品番	TBV03415J	品名	壁付サーモスタット混合水栓	1 / 3
----	-----------	----	---------------	-------

金具補修品互換性情報	製品の前期型品・後期型品を識別し、それぞれに対応した補修品を選定してください。	2_A1_0070
------------	-----------------------------------------	-----------

件名	アーチハンドル補修時の注意情報					
対象製品	TBV03435J、TBV03435Z、TBV03436J、TBV03436Z、TBV03440J、TBV03441J、TBV03441Z	TBV03454J、TBV03414J、TBV03414J1、TBV03414Z、TBV03414Z1、TBV03415J、TBV03415J1	TBV03415Z、TBV03415Z1、TBV03416J、TBV03416Z、TBV03416ZA、TBV03417J、TBV03417Z	TBV03417ZA、TBV03425J、TBV03452J、TBV03452Z、TBY01405J、TBY01405J1	TBY01405Z、TBY01405Z1、TBY01406J、TBY01406Z、TBY01406ZA	他

新旧製品識別方法

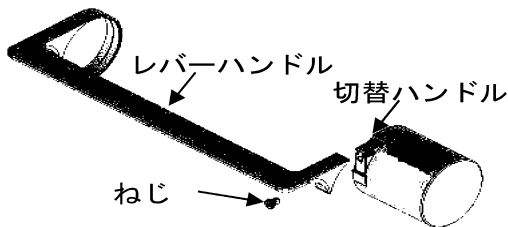
前期型品	切替時期 2023年11月	後期型品
<p>製造ロット 2023年10月31日まで</p> <p>切替ハンドル ねじを外した内部形状</p>  <p>めねじ 切替ハンドル ねじ 小さな突起</p> <p>現物での突起見え方</p>	<p>製造ロット 2023年11月1日以降</p> <p>切替ハンドル ねじを外した内部形状</p>  <p>めねじ 溝 大きな突起</p> <p>現物での突起見え方</p>	
<p>製造年月日の確認方法</p> <p>例) 230405=2023年4月5日</p>

前期型品メンテナンス時の注意

ねじ緩み補修の際は、TH5D0477（切替ハンドル、レバーハンドル、ねじセット）で交換ください。

ねじ緩み補修以外の補修でねじだけ手配な場合は後期型品とはねじ長さが異なりますのでご注意ください。
前記型品用：TH61504M
（後期型品用：分解図参照）

注意 切替ハンドル、レバーハンドル、ねじのセットで新旧互換があります。各部品のみでの交換では新旧互換がありません。
